SMAEP SENS NORD-EST / SOURCES DES SALLES

Commune de Pont-sur-Vanne

**Avis sur la révision des périmètres de protection
du captage des « Grands Près »
(n°03313X0014) situé à Pont-sur-Vanne (Yonne)**

Rapport de phase 2

Figure 1 : coupes géologique et technique du captage EDCH étudié

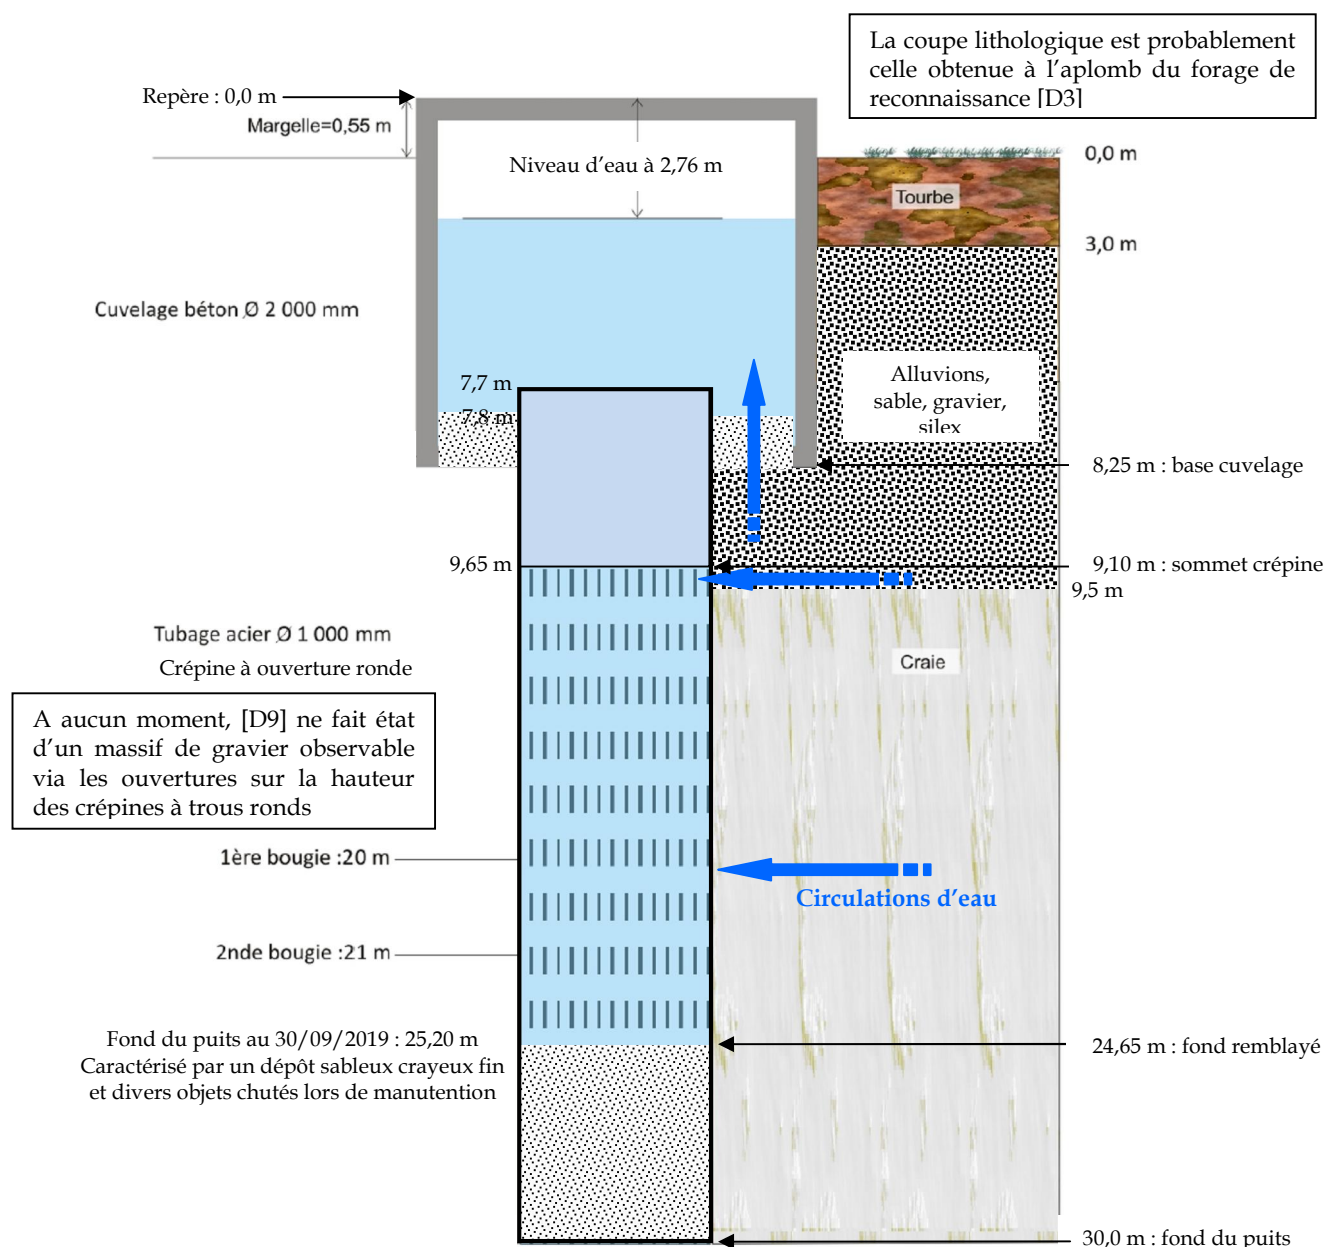
Il est envisageable que le captage mobilise des eaux par l'espace annulaire compris entre le tube DN1000mm et le cuvelage DN2000mm en raison de la conception de l'ouvrage et de la coupe lithologique (Figure 1).

Figure 2 : coupe technique du forage de reconnaissance [D9]

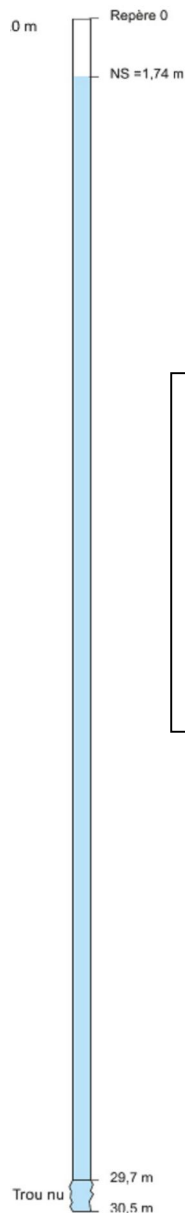
De [D9], il ressort :

- Un diamètre d'équipement en acier de 450 mm,
- L'absence de visibilité des ouvertures de crépines,
- L'intérieur de l'équipement encombré de tubercules et d'encroûtements,
- Les parois de l'ouvrage en trou nu de 29,7 à 30,5m,
- Le fond à 30,5 m avec une accumulation de dépôts.

Figure 3 : courbe caractéristique partielle du captage établie le 22/09/2015

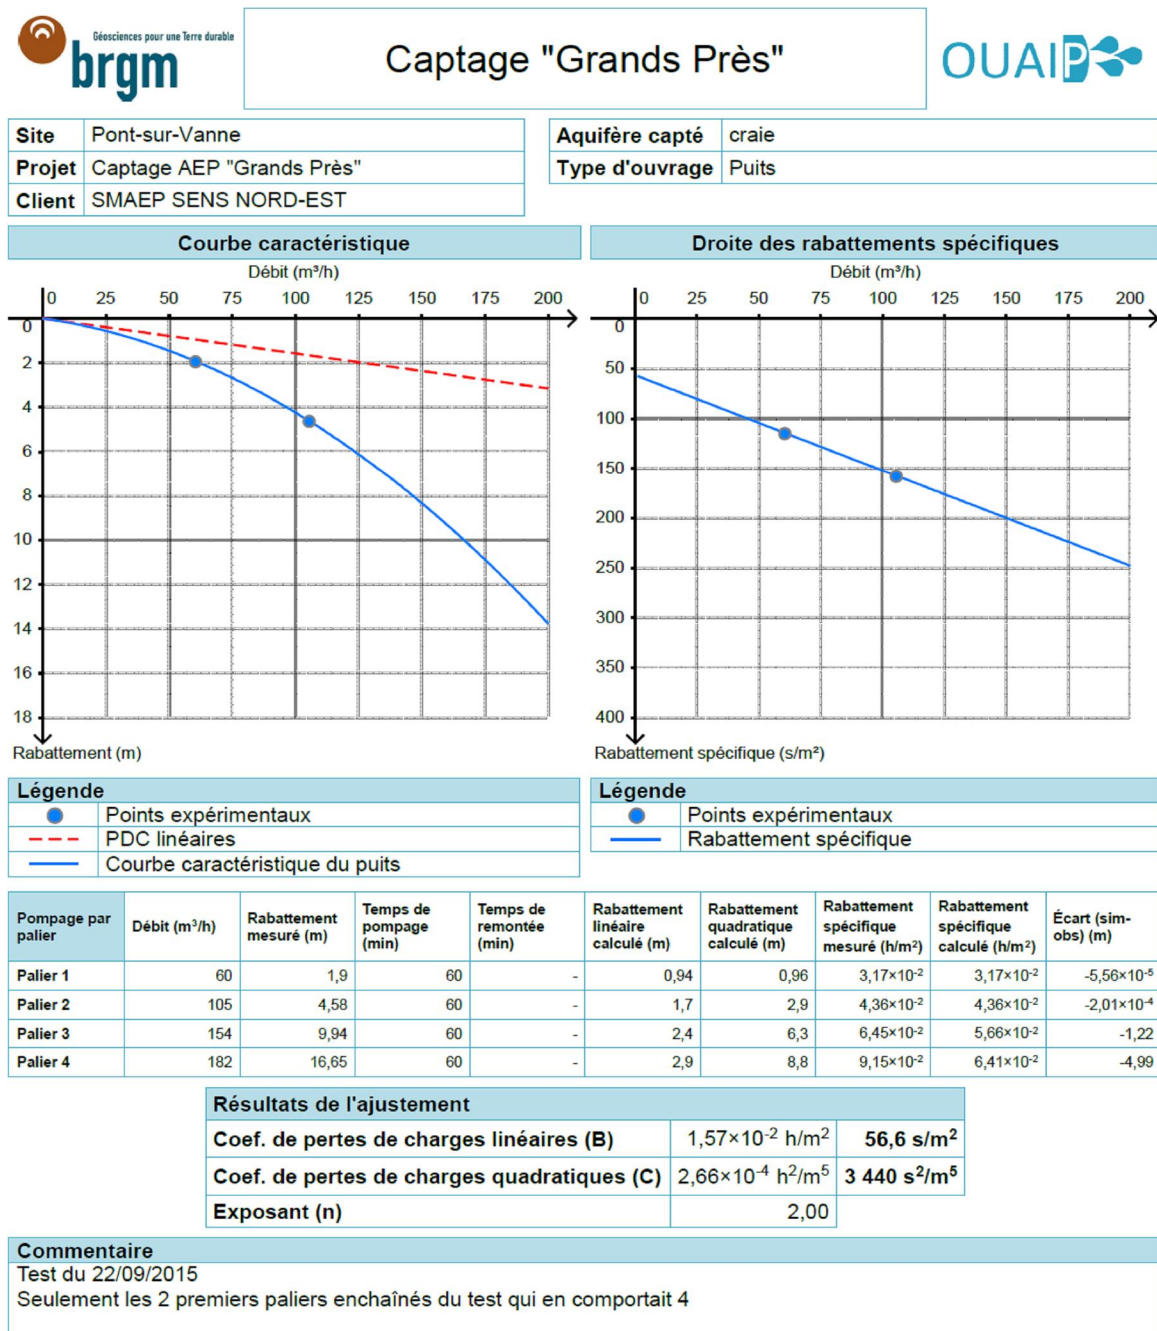
Avec l'équation de la courbe caractéristique (Figure 3) relative aux deux premiers paliers, le calcul du niveau dynamique donne une valeur de 7,10 m/repère (6,55 m/sol) pour une heure de pompage avec un débit de 110 m³/h dans les mêmes conditions d'état de nappe de la craie que le 22/09/2015.

Figure 4 : courbe de descente du niveau d'eau au captage interprétée avec les paramètres du forage de reconnaissance

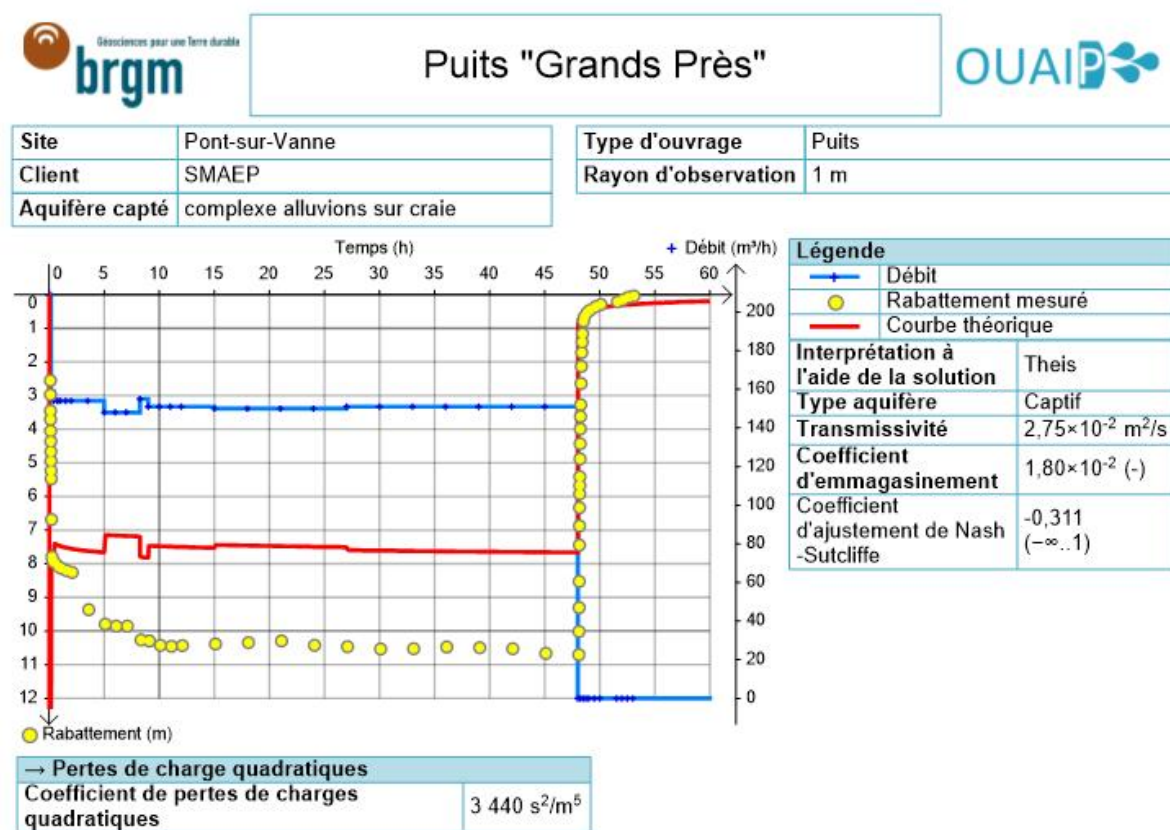
Je constate le décalage d'ajustement entre les points observés et la courbe simulée liée en outre au dénoyage des venues d'eau issues probablement de la zone d'interface alluvions-craie (gravier-silex et craie déstructurée).

En effet, le dénoyage des venues d'eau souterraine de la tranche supérieure des crépines pendant le pompage d'essai de longue durée ne permet pas d'appliquer les codes de calculs usuels.

Figure 5 : le périmètre de protection immédiate

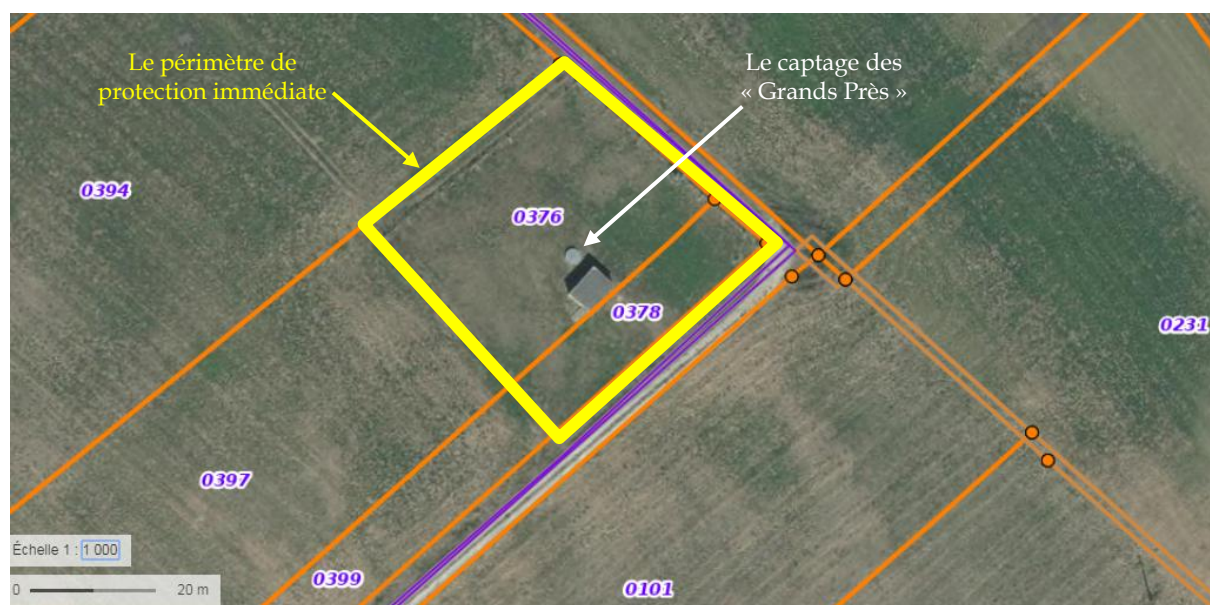
Actuellement, le grillage et le portail cernant le captage d'eau, le local technique et le forage de reconnaissance se trouvent sur les deux parcelles cadastrales, propriétés du SMAEP :

- n°376 et n°378 de la section AK sur la commune de Pont-sur-Vanne.
- Ce découpage parcellaire représentant une surface de 1844 m² est adapté à l'instauration de ce périmètre de protection des équipements à protéger et il sera donc conservé.

Figure 6 : le périmètre de protection rapprochée

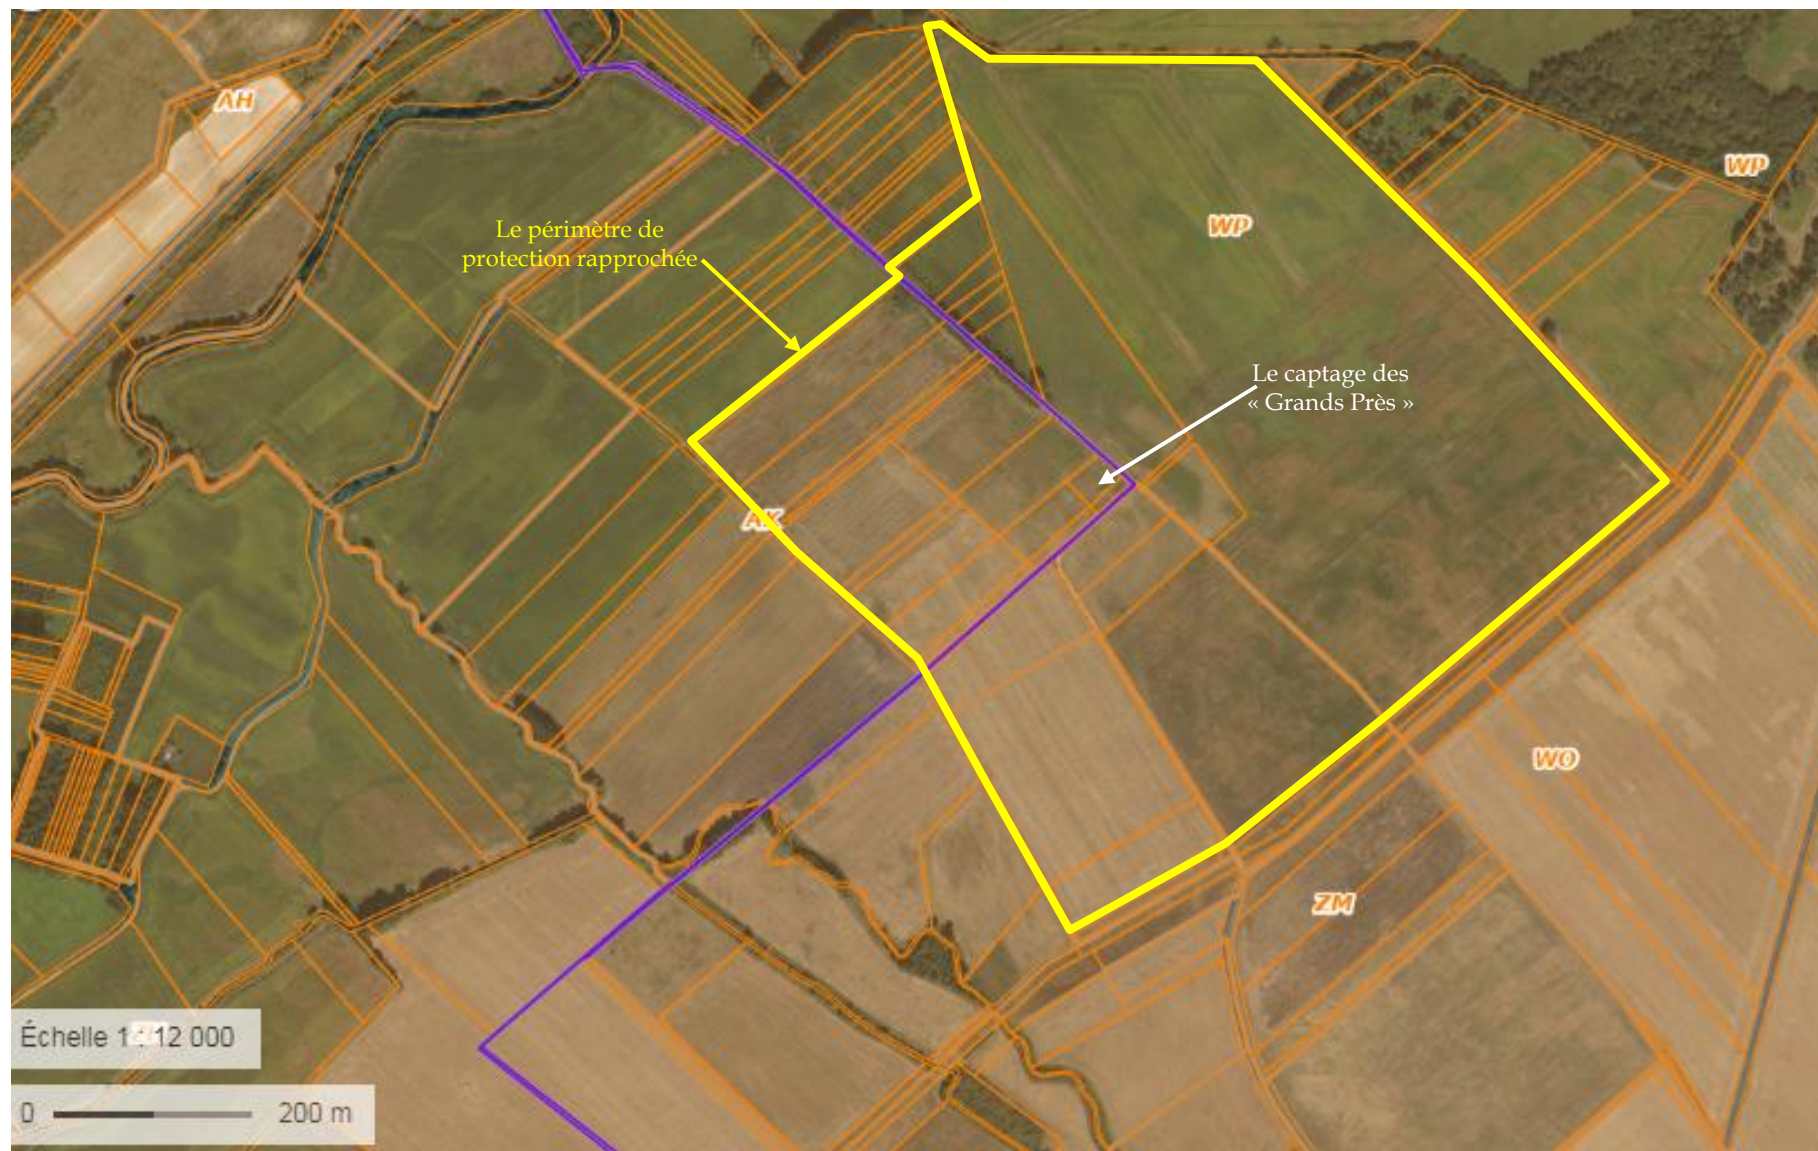
- Pont-sur-Vanne : sur une partie de la section AK,
- Vareilles : sur une partie de la section ZM,
- Chigy : sur une partie de la section WP.
